OGGETTO: Conferenza di Servizi Preliminare, convocata d'ufficio ed ai sensi degli artt. 14, comma 3, e 14-bis della Legge 7 agosto 1990, n. 241, con svolgimento in forma semplificata e con modalità asincrona, nonché art. 48, comma 5, del decreto-legge 77/2021, come convertito dalla legge 108/2021.

Intervento a valere sul Fondo Complementare al PNRR sisma 2009-2016 - Sottomisura A3.3 - "Consolidamento di percorsi e cammini culturali, tematici e storici".

Esame del Progetto di Fattibilità Tecnico ed Economica relativo all'intervento: "Cammino tra i Vestini" – CUP C39J21045990001 - Verbale di conclusione dei lavori.

Tratto n.9

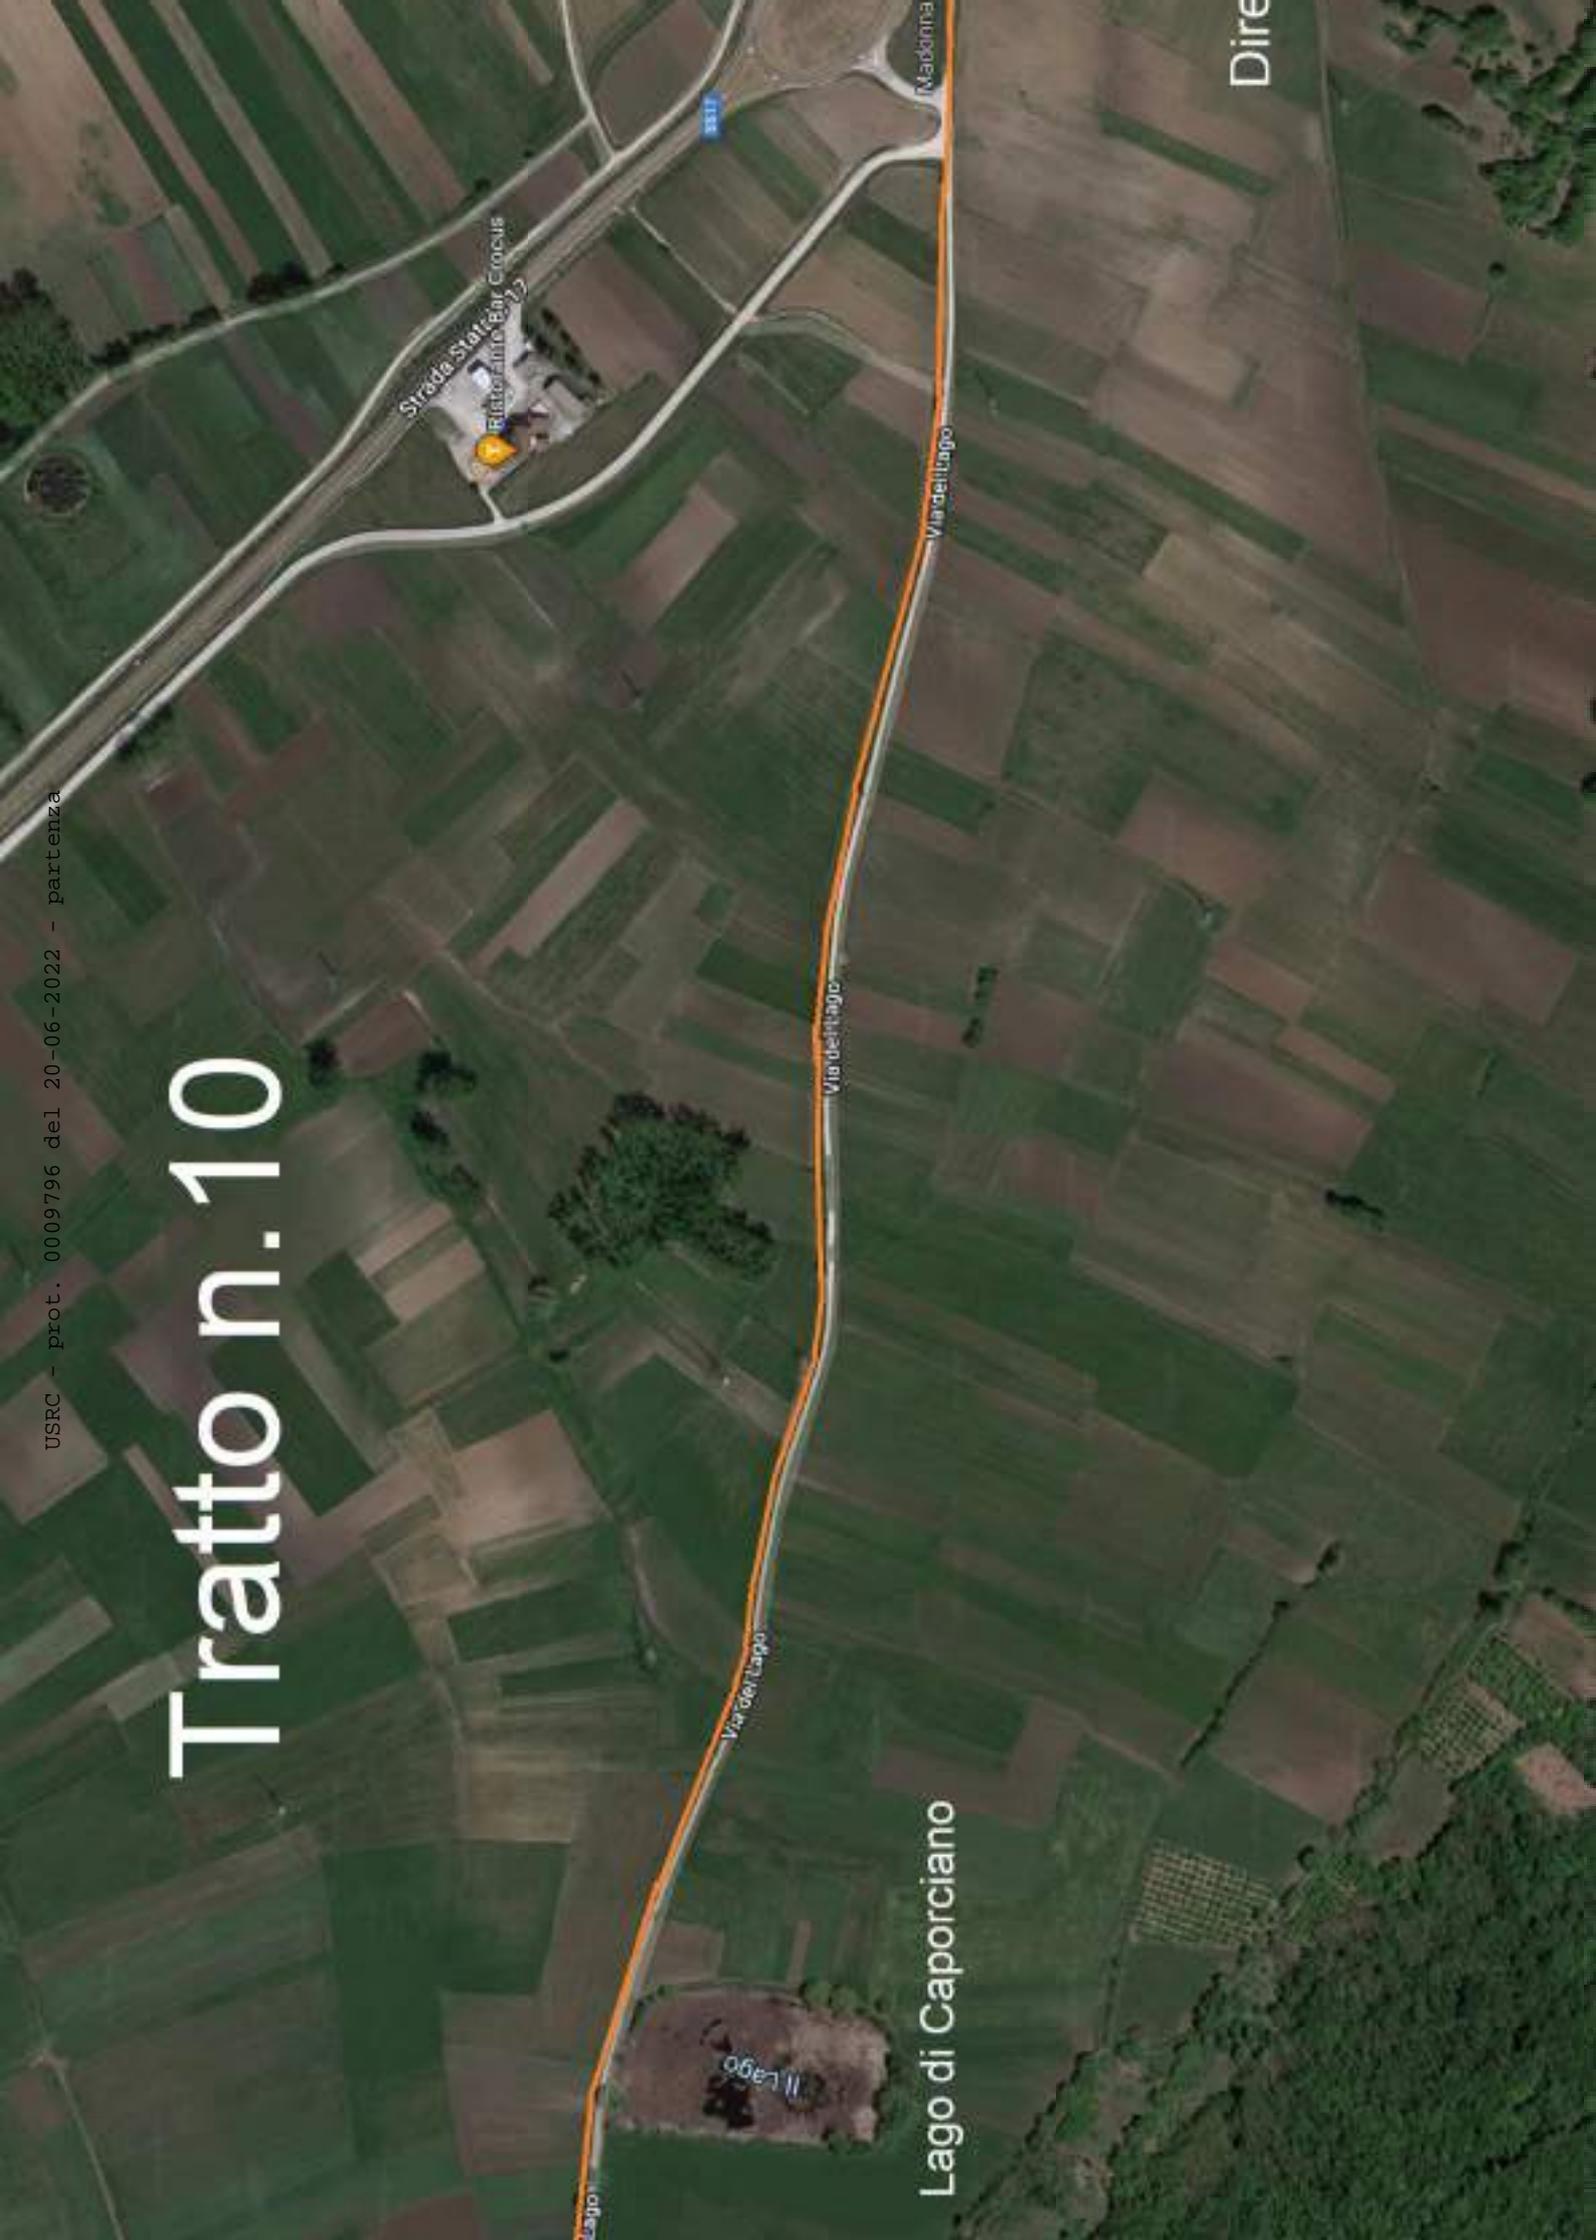
Buon pomeriggio
facendo seguito all'incontro avuto a Navelli, Vi propongo delle
Ipotesi di variante al percorso nel territorio del Comune di
Caporciano, comprese due ipotesi per la tappa n.9.

Vi mando alcuni file immagine da cui sarà facile vedere le variazioni.
